平成5年（行ウ）第4号再処理事業指定処分取消請求事件

令和3年（行ウ）第1号六ヶ所再処理事業所再処理事業変更許可処分取消請求事件

準備書面（201）

六ヶ所断層に関する日本原燃の見解とこれに基づく国の規制審査
における判断に看過しがたい過誤・欠落があること（2）

変動地形調査結果(地形断面図 ⑬⑭測線 縦横比=10:1)

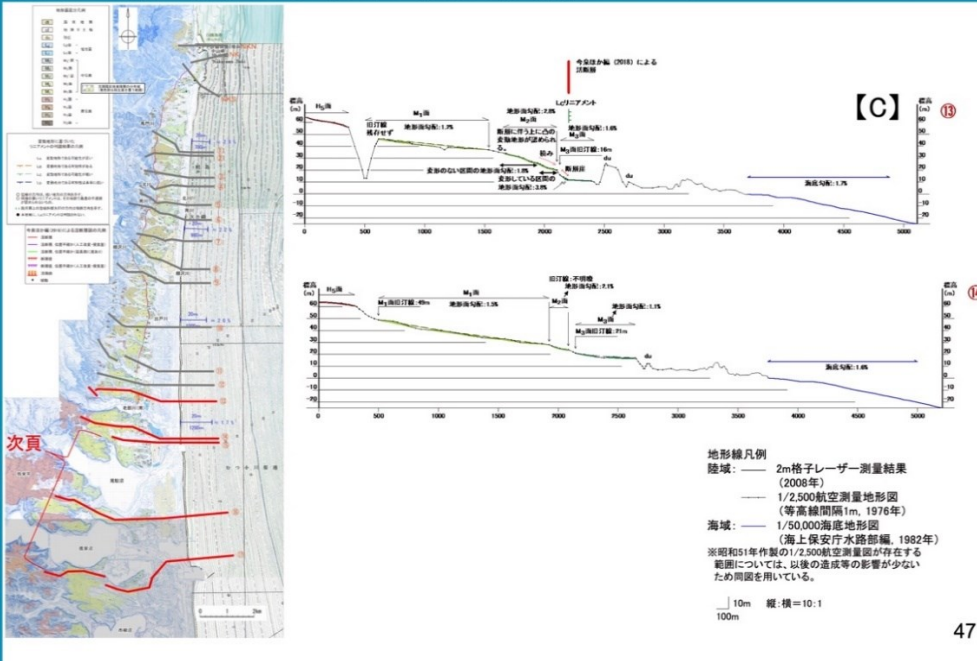
㊦ 47ページの左の地形図の⑬～⑰の測線に沿った地形断面図のうち、⑬～⑭に対応するものが47ページ右側に示されており、⑮～⑰に対応する地形断面図が48ページに描かれている。各地形断面図は、横軸に各測線の西の端点を原点（0=ゼロ）とした距離（m）、縦軸には標高（m）がとられ、測線上を西から東へと移動するように描かれている。

変動地形調査結果(地形断面図 ⑮⑯⑰測線 縦横比=10:1)

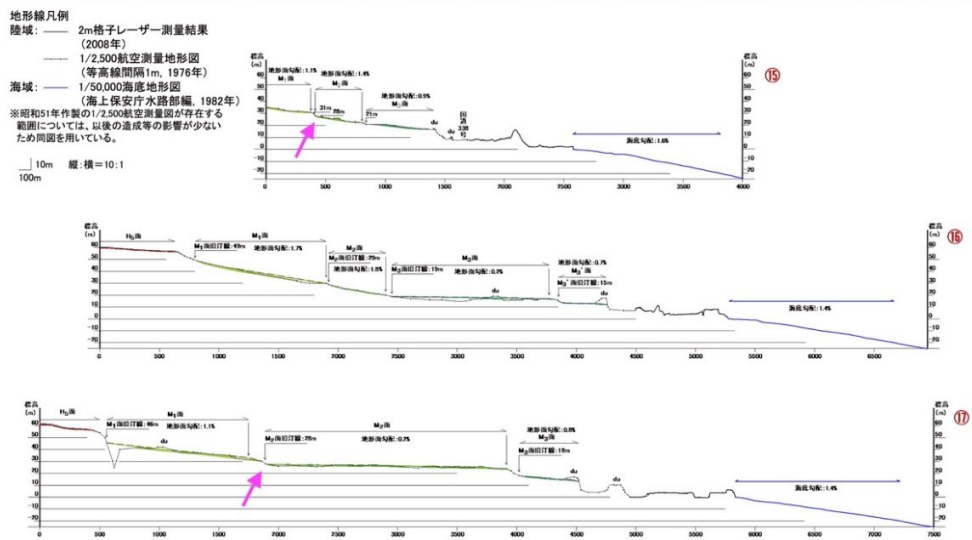
④ 48 ページの⑰測線の地形断面図を西から東へと追っていくと、2000mの手前で崖のような落ち込みがあらわれ、日本原燃はこの位置で M1 と M2 (渡辺教授の呼び方では M1') を区分している。

㊱ また、傾斜の絶対値と海成段丘形成時の海洋環境の説明にも疑問がある。たとえば甲 D421 の「資料 1-3」48 ページには、日本原燃の分類による海成段丘面の傾斜が下記のように記載され、初生的なものとなっている。

⑮測線 M3面 0.9%（0.5°）

⑯測線 M3面 0.2%（0.1°）

M3'面 0.7%（0.4°）

⑰測線 M2面 0.2% (0.1°)

M3面 0.8% (0.5°)

ここにあげた海成段丘面の傾斜角度は、奥村氏が「外洋に面した海浜の外浜」の傾斜として引用している「1～3% (0.6～1.7°)」の範囲から外れる値である。これらの海成段丘面の形成時期には、六ヶ所地域は外洋であったのか、それとも内湾であったと解釈されるのか、大きな疑問が残る。

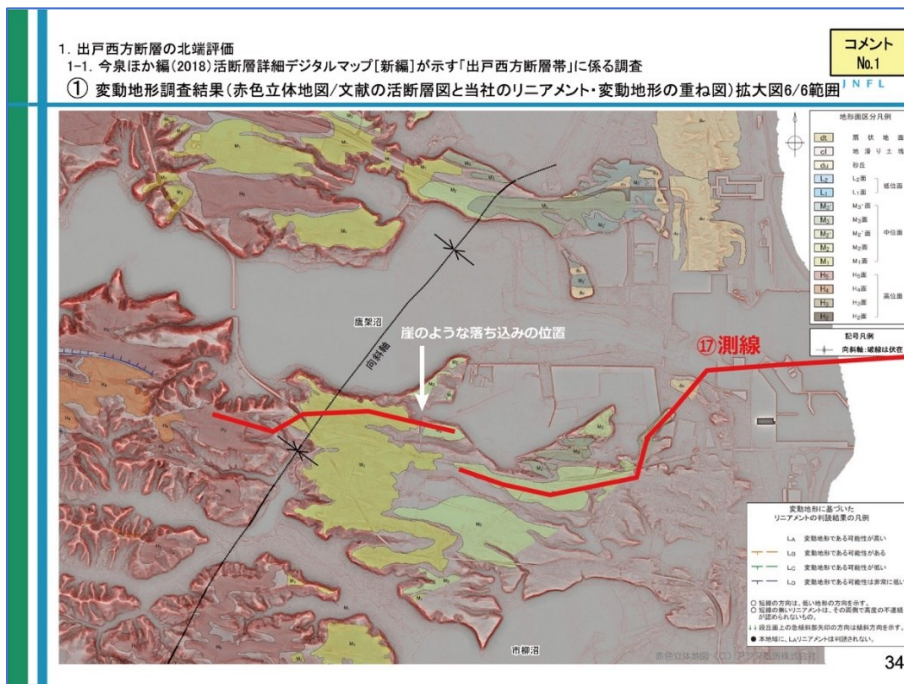
② ⑰測線のトレースを「第 325 回核燃料施設等の新規制基準適合性に係る審査会合」(2019 年 12 月 20 日開催) の配付資料「資料 1-1 再処理施設、廃棄物管理施設、MOX 燃料加工施設 敷地周辺陸域の活断層評価について (出戸西方断層の北端・南端評価に係るコメント回答) (1/7)」(<https://www2.nra.go.jp/data/000294954.pdf>) (甲 D422) 24 ページ記載の地形図および 34 ページ記載の赤色立体地図に赤色で重ねたものを下記に示す。

それぞれの図に、青色および白色で崖のような落ち込みの位置を図示 (矢印の部分) した。この位置に図示されている南北にのびる直線状の崖は、「完全に人工のもの」であり (渡辺教授の見解) 段丘崖ではない。従って M1 と M2 (M1') を区別することは科学的にできない。

渡辺満久, 2010年5月26日 地球惑星科学連合大会の口頭発表資料より

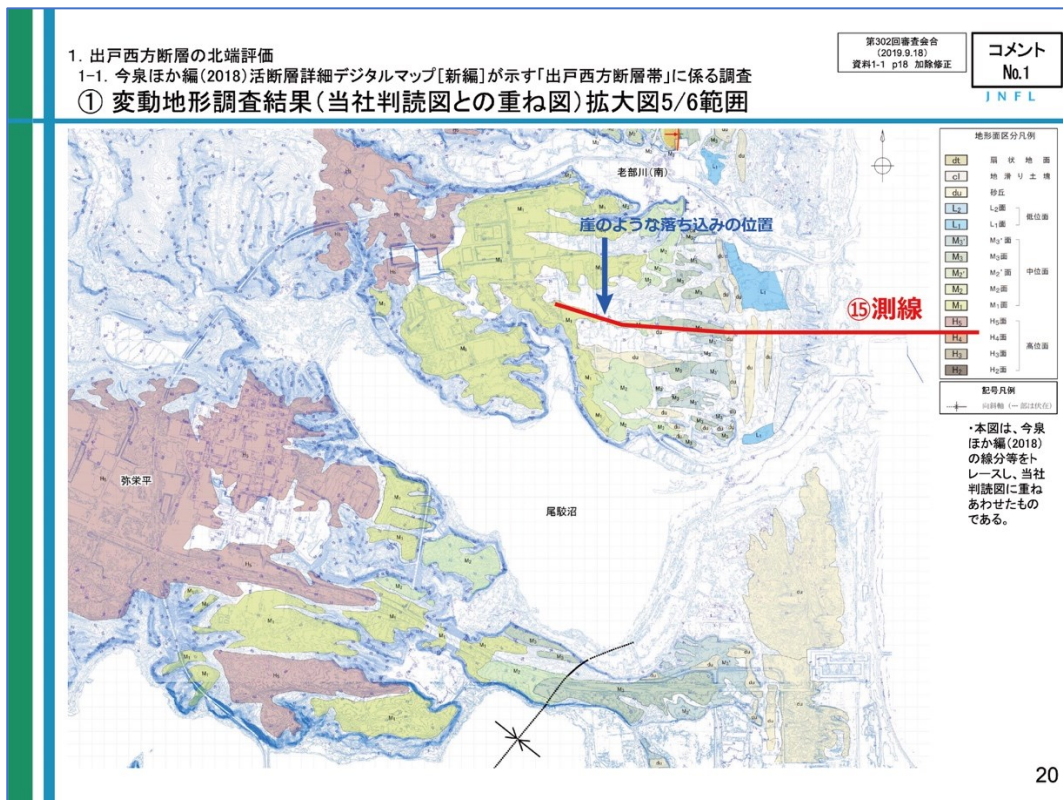
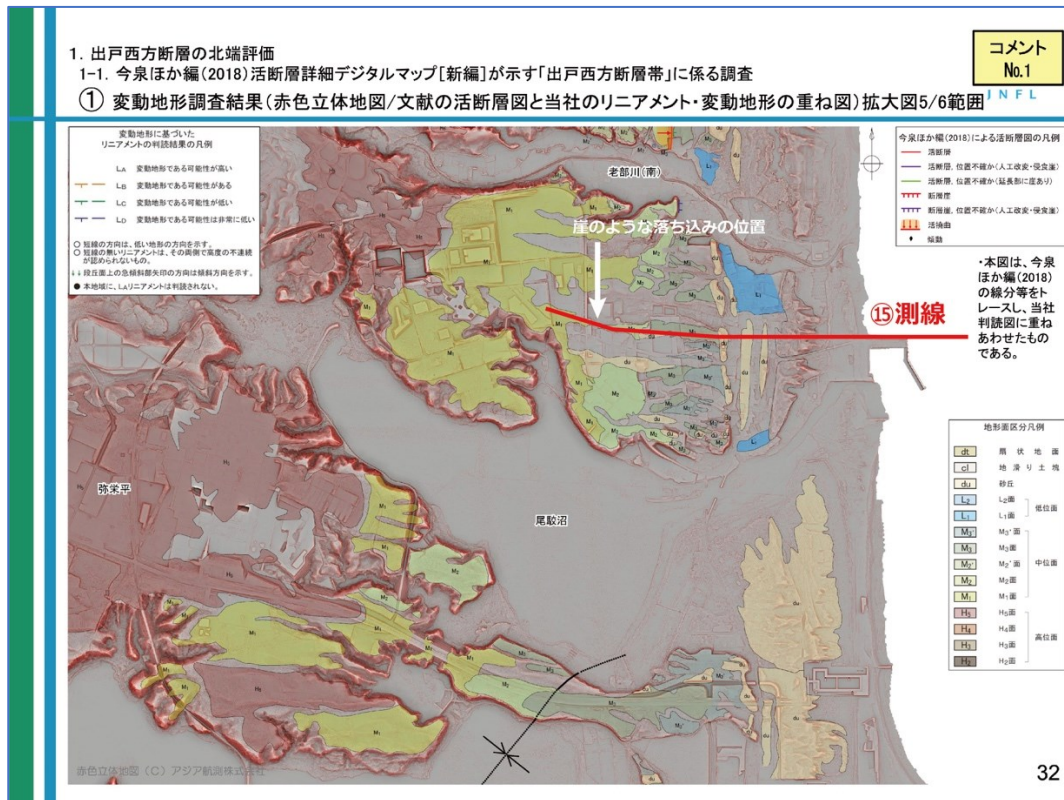
③ ⑰測線のように2つのルートをつなげて地形断面を作成することは科学的な議論を行う上で重大な誤りである。渡辺教授は2010年5月26日の地球惑星科学連合大会(甲D423)での口頭発表において、⑰測線とおなじ測線について、「崖」を「作る」ためにやったとしか思えない、と指摘し厳しく批判している。いわば、段丘崖を捏造したに等しい行為である。それがここまで全く是正されずにいるのは異常な状態である。
